淡水化側雨水RO濃縮水移送ラインの 設置中止に関する説明資料

2021年3月24日

TEPCO

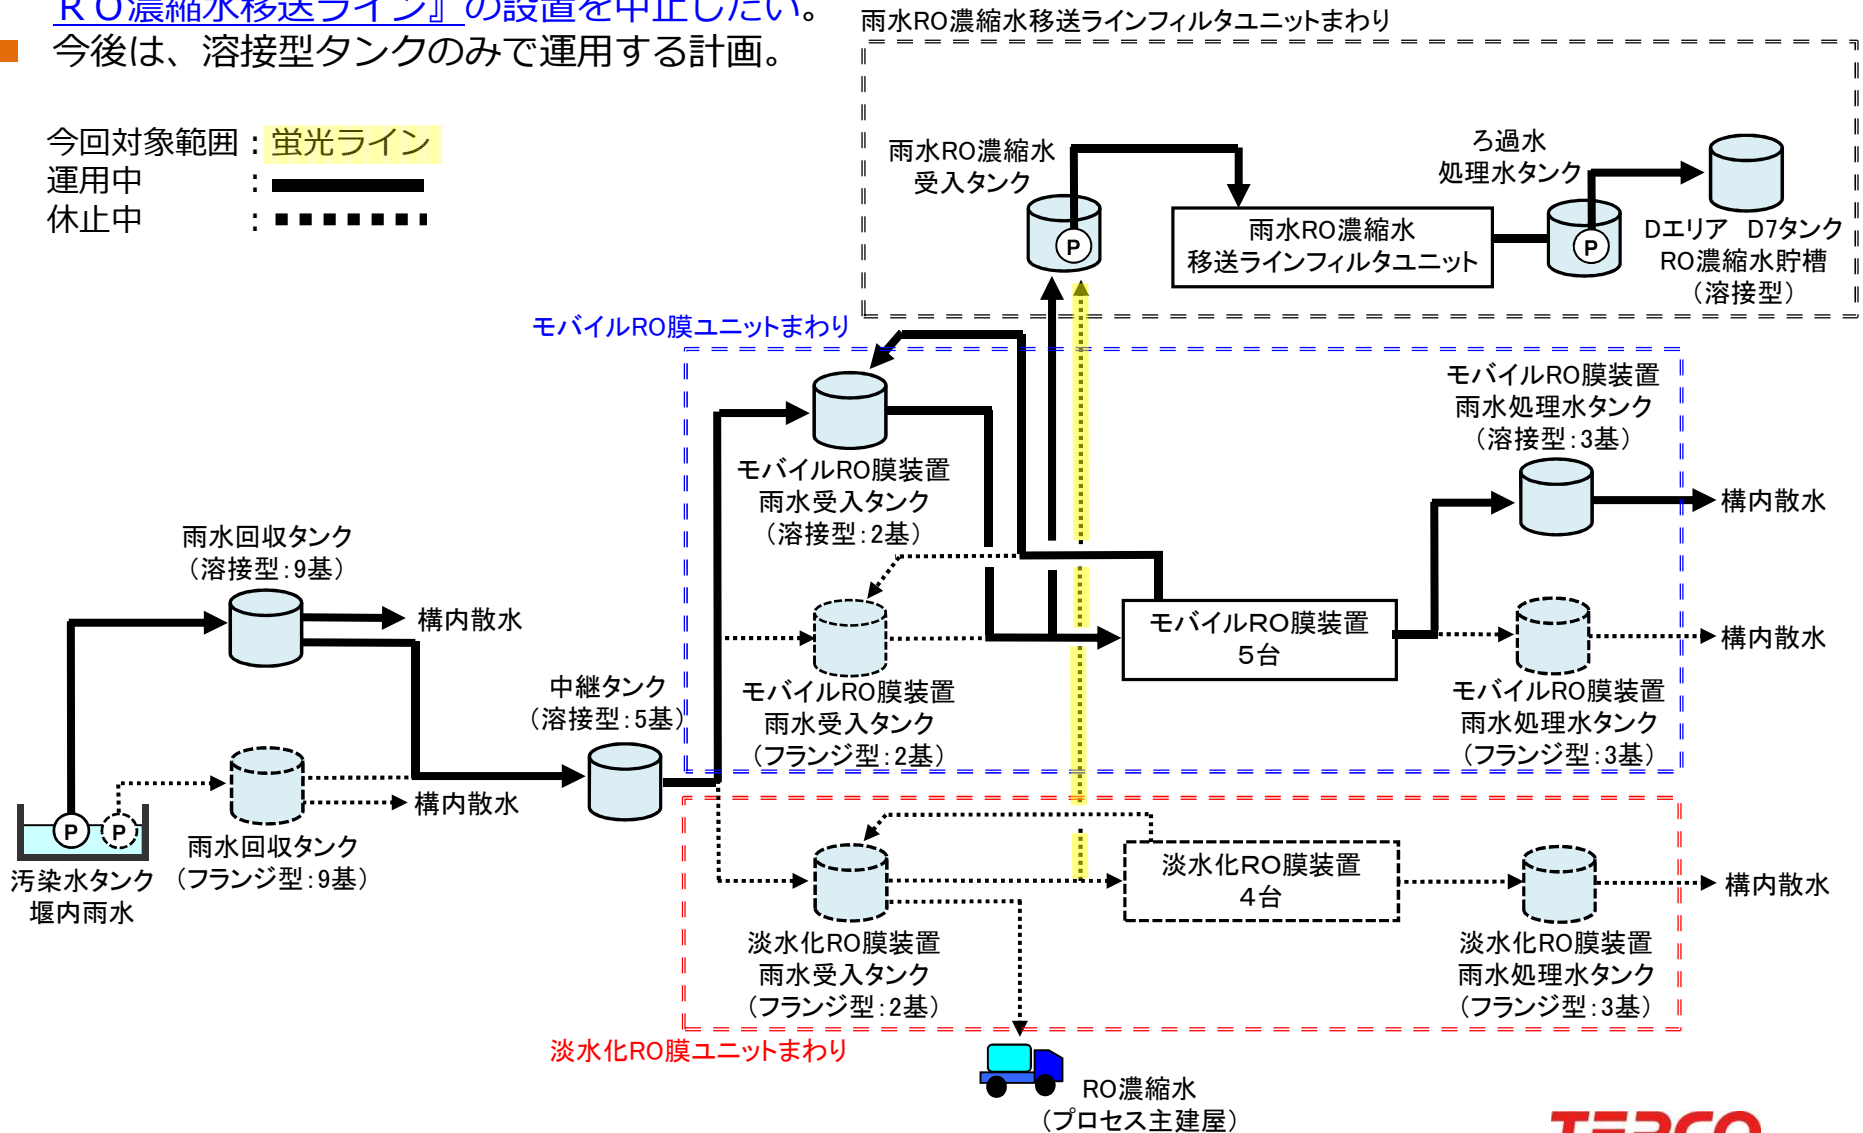
- 2020/11より、モバイルRO膜装置のみの運用に切替えており、淡水化RO膜装置の運用を休止としている。
- その為、設置予定であった『淡水化処理RO膜装置雨水受入タンクから雨水RO濃縮水受入タンクまでの雨水RO濃縮水移送ライン』の設置を中止したい。
- 今後は、溶接型タンクのみで運用する計画。

今回対象範囲：蛍光ライン
 運用中：——
 休止中：- - - - -

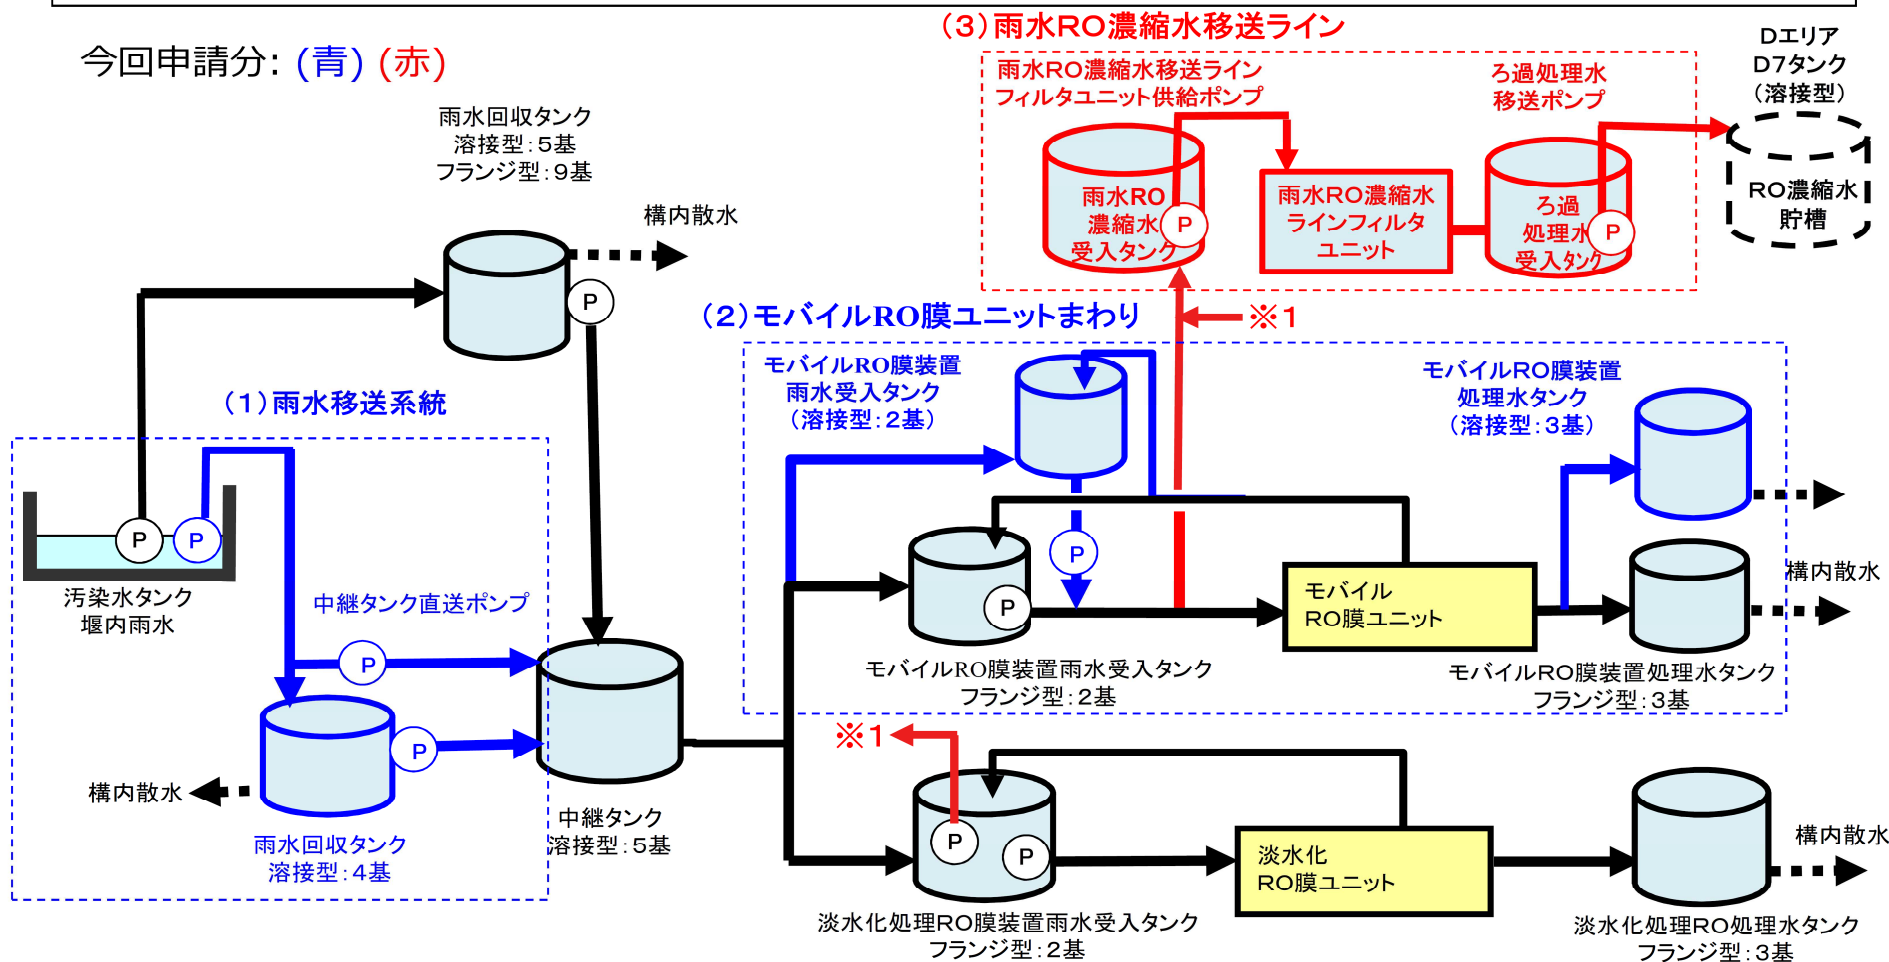
- 汚染水タンクの増設・リプレース工事に伴う、雨水回収等のタンク及び移送ラインの増設
 - (1) 雨水移送系統 (2) モバイルRO膜ユニットまわりの増設
- 雨水RO濃縮水を多核種除去設備等で処理可能とする雨水RO濃縮水移送ラインの新設
 - (3) 雨水RO濃縮水移送ラインの増設

今回申請分：(青) (赤)

※1 淡水化処理RO膜装置雨水受入タンクの雨水RO濃縮水は、バキュームカーで回収し、雨水RO濃縮水受入タンクに移送する。(先行運用期間中)
